## ACTA DE DEFINICIÓN TÉCNICA (DFT)

Revisión planos del cliente, para definiciones de diseño de la formaleta

FUP No	56696	FECHA:	18/11/2022	REVISIÓN	00
PAÍS	BOGOTA - COLOMBIA				
CLIENTE/PROYECTO:	OBYCON				
PRESENTE POR CLIENTE:	ING. David Garcia / Eduardo Lozano / Arq. Rolando Garcia				
PRESENTE POR FORSA:	Arq. Adolfo Trullo / Arq. Catalina Gutierrez / Ing. Luisa Rodriguez / Ing. Maira Lopez / Arq. Hernan				
FECHA DE REUNION:	21/11/2022

UE\_ARQUITECTONICOS\CJVP20016-BBU-A-UE-Plano - A-108 - UE - PLANTA PISO 1 Y PISO 2.dwg

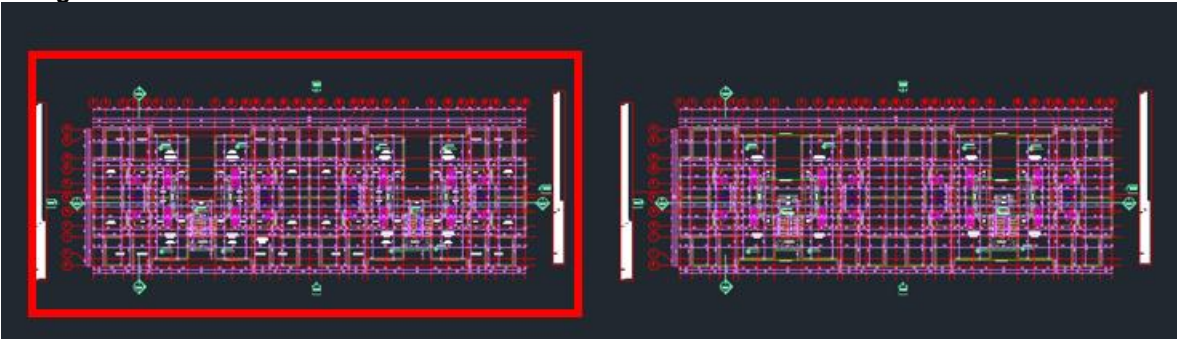
4. Tener presente que dentro de los archivos mencionados en el punto 1, se encuentran varias plantas, de la cuales de acuerdo con el punto 3, solo estamos considerando para realizar las modulaciones, las marcadas **con el recuadro rojo**.

#### Reunión 24/11/2022

Se manifiesta estar de acuerdo con lo indicado, no infiere variaciones por proyección de unión cuchilla ya que la distribución del apto no presenta variaciones entre niveles, por ende se estaría hablando de una planta tipo.

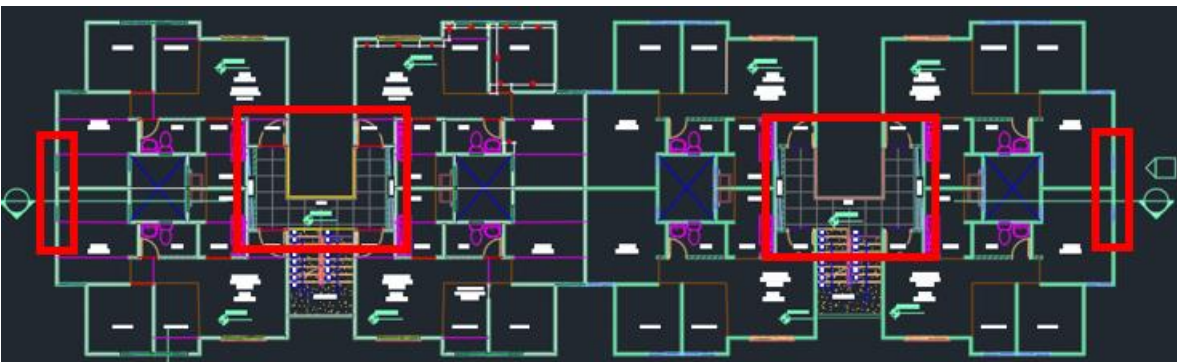
5. De acuerdo con los planos recibidos y lo cotizado, se considerarán las siguientes variaciones en las modulaciones del piso tipo:

#### Reunión 24/11/2022

Se requiere omitir el vano de ventana lateral en los pisos 3 al 5 ya que se proyecta pasar el muro ciego y resolver vano de ventana con negativo por el cliente. Por ende, la modulación de cuchilla se considerará longitud total de esquinero a esquinero y cualquier modificación en longitud o perforación será realizado en obra por el cliente según lo requiera en su modulación.

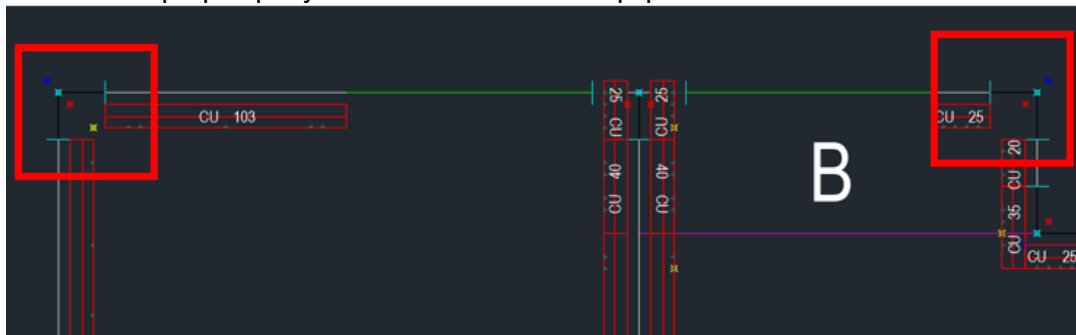
Se consideran accesorios básicos: Soporte para Cuchilla y Nivelador de Cuchilla. (2 Juegos; solicitados por el cliente).

Para el diseño y fabricación de los presentes accesorios es requerido confirmar el panel de muro existente para diseñar y garantizar los puntos de sujeción.

#### Reunión 24/11/2022

Se confirma el panel estándar de muro es de 240 cm de **FORSALUM** para determinar las alturas de sujeción de los accesorios.

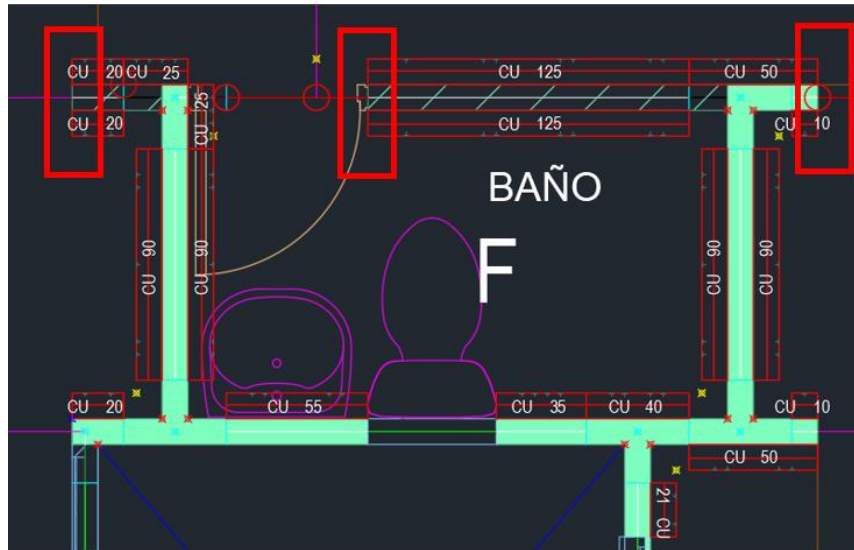
8. De acuerdo con lo indicado se está contemplando de acuerdo con los siguientes criterios:
  - En esquinas internas se manifiesta por parte del cliente omitir los esquineros de muro con tapa porque ya se encuentra en el equipo existente.

Se confirma estar de acuerdo con los criterios definidos para contemplar y modular la unión cuchilla.

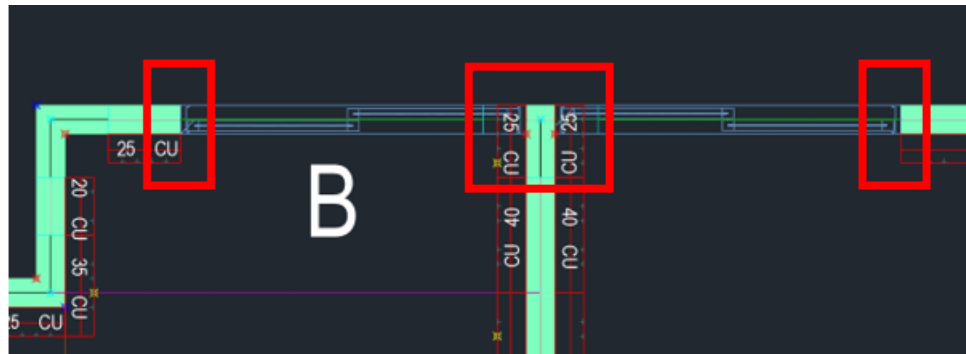
- Se está modulando la pieza a longitud del muro, asumiendo que, al no existir dintel, esa parte se encuentra resuelta con el equipo existente con tapa-muro y formaleta losa con platina lisa.

- En vanos de ventana teniendo en cuenta que se consideraron sin dintel se resuelve de esta manera, asumiendo que se resuelve con las piezas de tapa muros y losa con platina lisa para esos puntos.

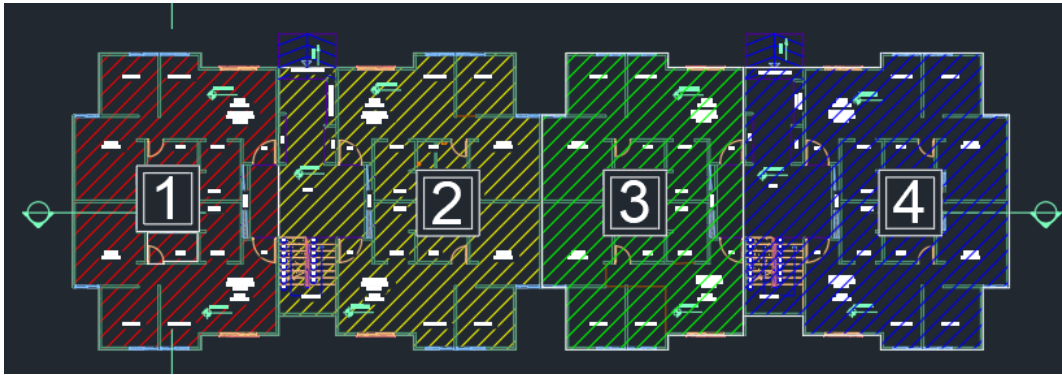
9. Se considera secuencia de armado sugerido, de acuerdo con la cotización, para **2 apartamentos**, más **medio punto fijo** como la imagen.

Se confirma estar de acuerdo con la secuencia definida.

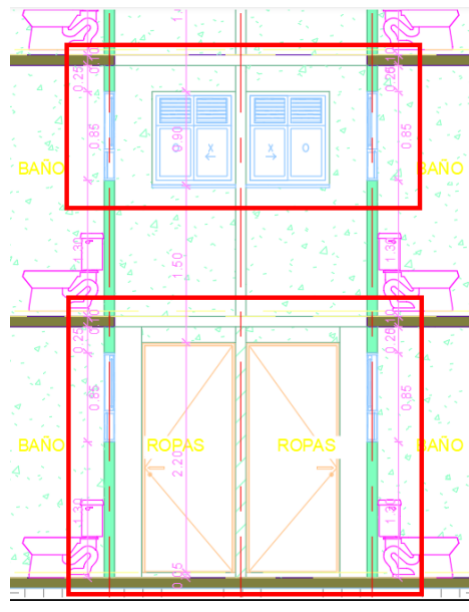
10. Para las ventanas de acuerdo con los planos, se están considerando las siguientes alturas. En la oferta se consideraron con enrase de **240.7 cm** de acuerdo con lo solicitado por el cliente, y en los planos recibidos presentan enrases de **215 cm** en ventanas de baños y área de oficios.
- Tener presente que las dimensiones (ancho y altura) deben corresponder a lo que requieren en el concreto, sin el acabado.
    - ✓ Ventanas **V1** con ancho de **50 cm**, altura de **85 cm** y antepecho de **130 cm**.
    - ✓ Ventanas **V2** con ancho de **80 cm**, altura de **90 cm** y antepecho de **125 cm**.
  - Los anchos de las ventanas serán modulados conforme a lo diseñado en las plantas. Por tanto, si estos cambian deben ser actualizados en los planos.

Se confirma enviar la unión cuchilla larga de esquinero a esquinero sin tener en cuenta la dimensión del vano y su corte o sección se realizará en obra por el cliente según modulación en sitio.
